島根原子力発電所 2 号炉 審査資料	
資料番号	EP-085
提出年月日	令和 3 年 2 月 24 日

島根原子力発電所 2 号炉

S A 用 115 V 系蓄電池の 位置付け変更について

令和 3 年 2 月
中国電力株式会社

第 57-3-14 図 所内常設蓄電式直流電源設備系統図 (直流 115V系蓄電池)
(全交流動力電源喪失 8 時間後～24 時間後)

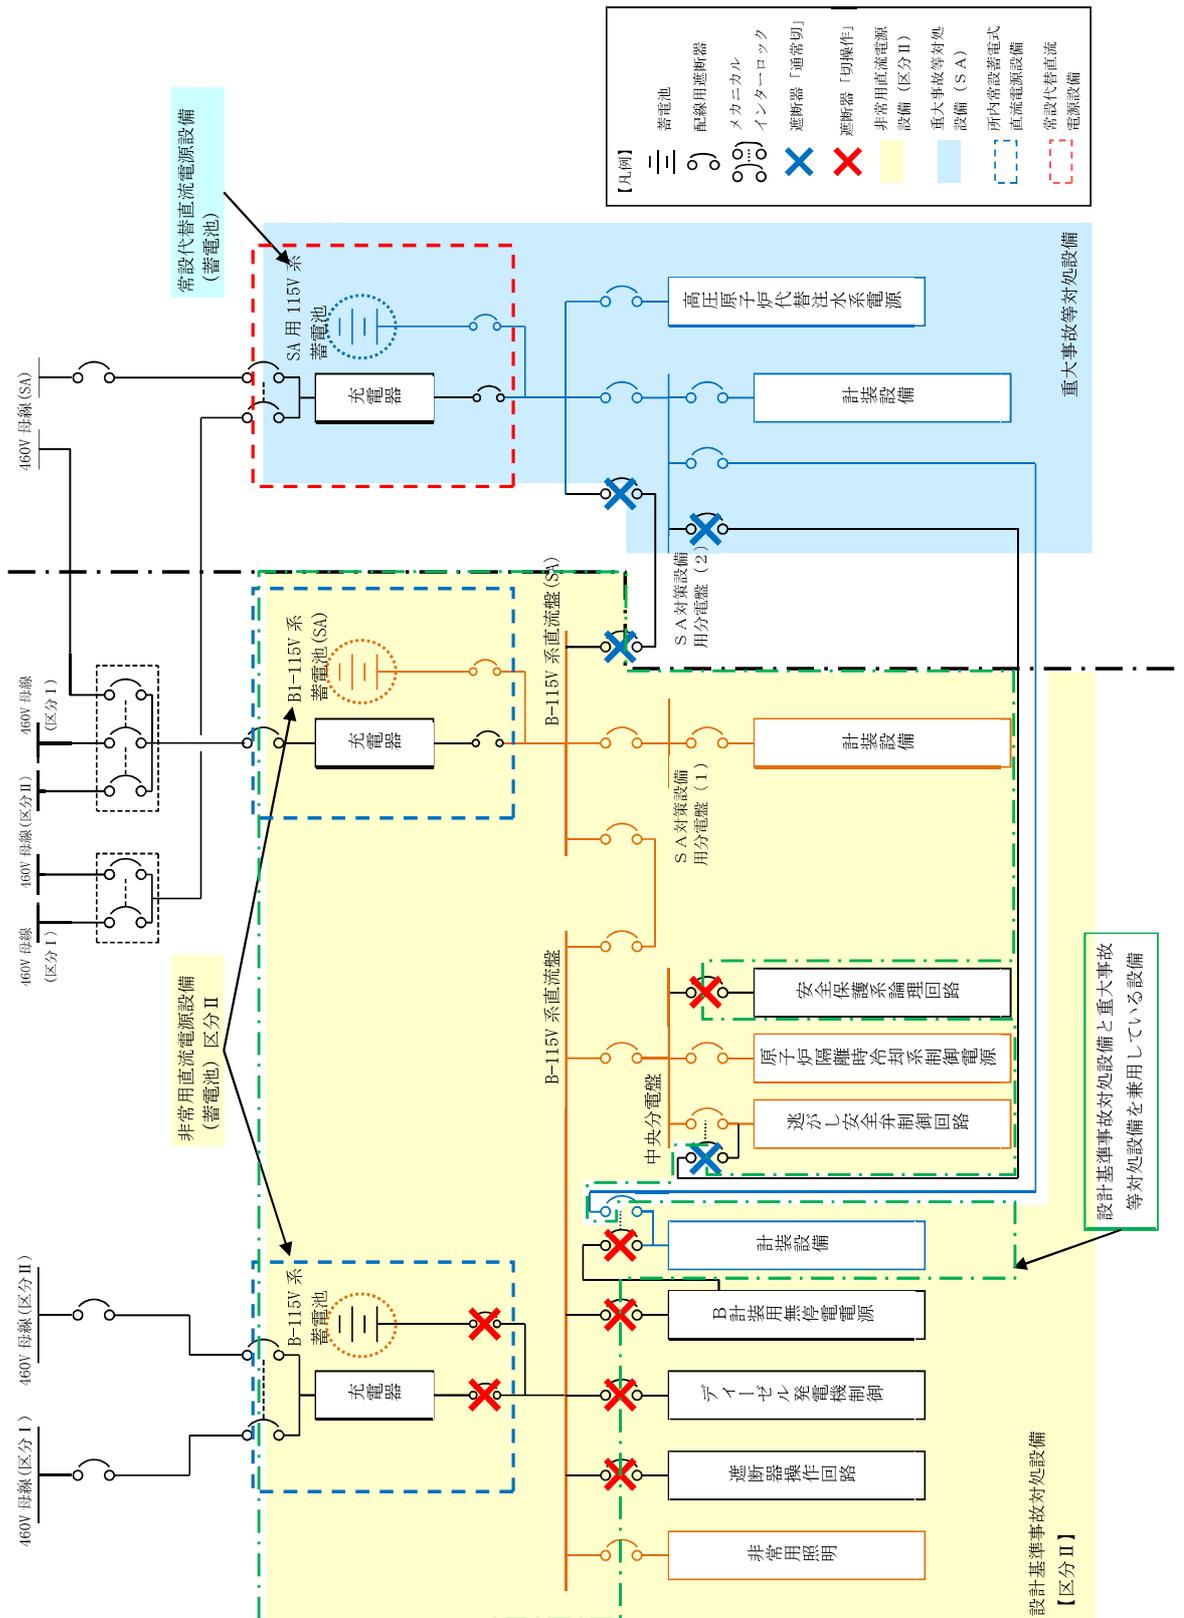
切替えスイッチ

切替え操作
